**Valutazione Impatto Ambientale      Codice procedura 7938**

**Riassetto della RTN in Val di Isarco per connessione BBT - Procedimento di VIA ai sensi dell'art.23 del D. Lgs. 152/2006.**

Riassetto della RTN in Val di Isarco per connessione BBT -  
Valutazione Impatto Ambientale  
Zona Comune di Bolzano e Renon

Estratto tavola DGCR19001B2129570-00 del progetto di Terna consegnato al Ministero con il tracciato progetto a Nord del Monte Tondo (linea verde scura con i punti neri dei tralicci)

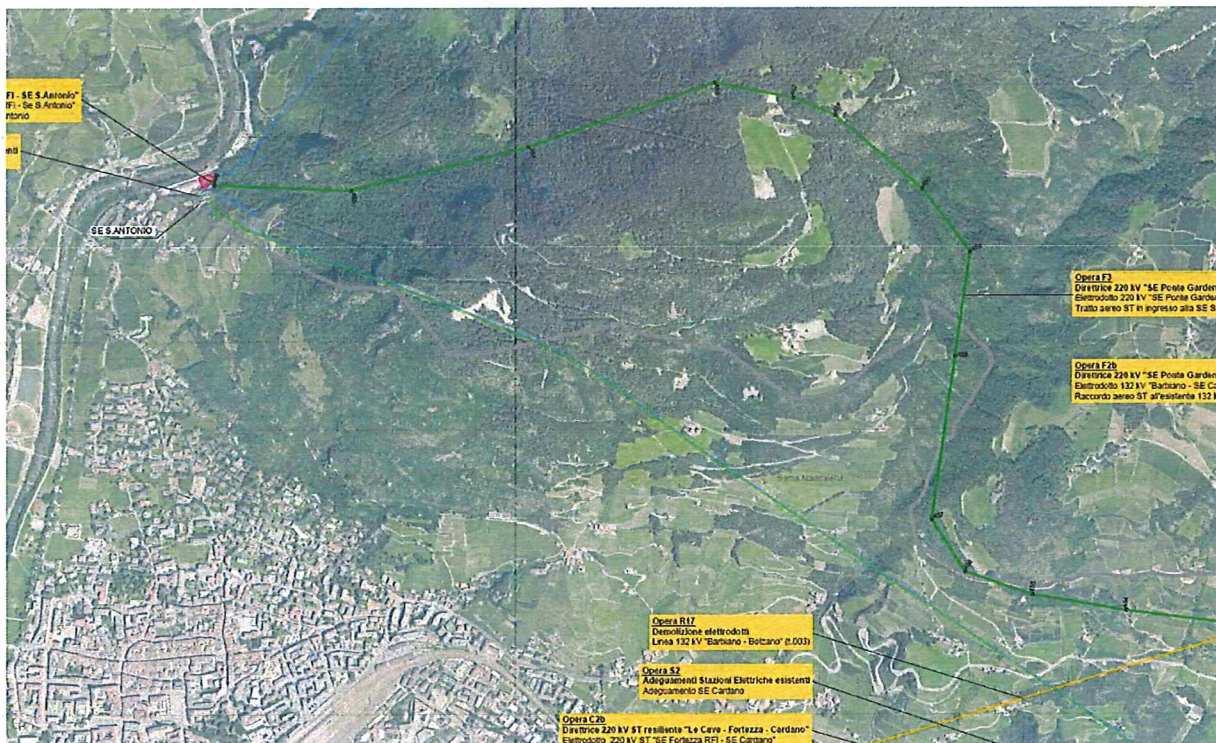
Preghiamo di seguire il tracciato progetto (linea verde scura nella tavola sotto - tracciato a Nord del Monte Tondo) elaborato dalla Terna Spa che segue anche la deliberazione della Giunta Provinciale di Bolzano N. 1089 del 29.12.2020 e il parere del Comitato Ambientale della Provincia di Bolzano del 25.11.2020: "Comune di Renon, Bolzano – In base alla posizione esposta e visibile dalla conca di Bolzano fino alla Bassa Atesina del terreno sopra di Santa Maddalena viene data la preferenza al tracciato a Nord del Monte Tondo" vedi pag.4 della deliberazione indicata sopra.

Le zone di Santa Maddalena, tra Bolzano città e il Monte Tondo, sono uniche con la combinazione di area rurale e urbana che conferisce a Bolzano un carattere irripetibile che sarebbe turisticamente irrimediabilmente compromesso. Ci permettiamo di ricordare che Bolzano è il terzo comune vitivinicolo dell'Alto Adige e su questa caratteristica poggia una buona parte della comunicazione e del profilo turistico ad esso connesso. (vedi allegato sotto – la lettera della Azienda di Soggiorno e Turismo di Bolzano alla Terna Spa)

Estratto presentazione conferenza stampa Provincia di Bolzano  
 Piano di riassetto rete elettrica in Val di Isarco per connessione BBT 30.10.2020

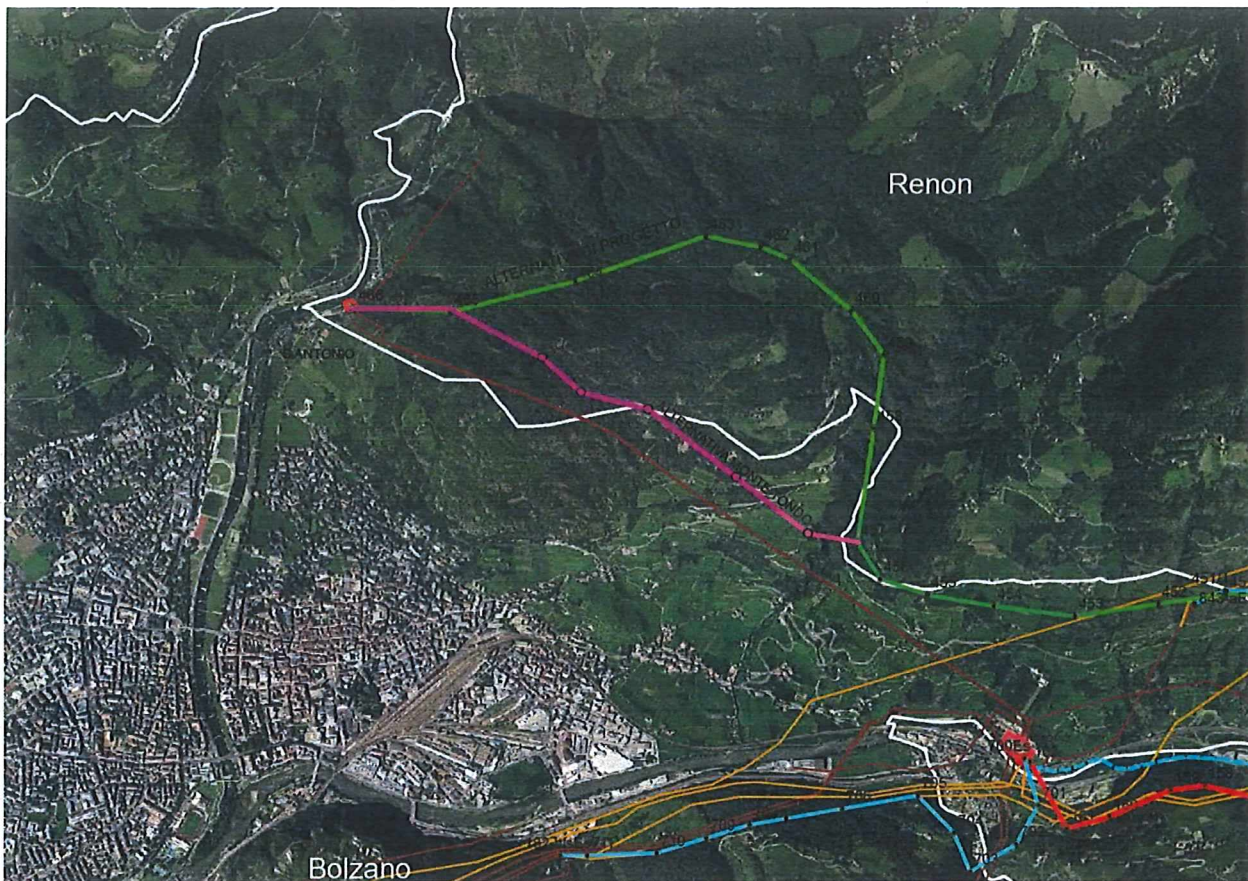
In quasi tutti i Comuni vengono demolite più linee aeree che nuove linee aeree vengono costruite (vedi bilancio linee aeree sotto). Questo vale soprattutto per il Comune di Renon, che è adiacente a Bolzano, dove vengono demolite più linee aeree che in tutti gli altri Comuni.
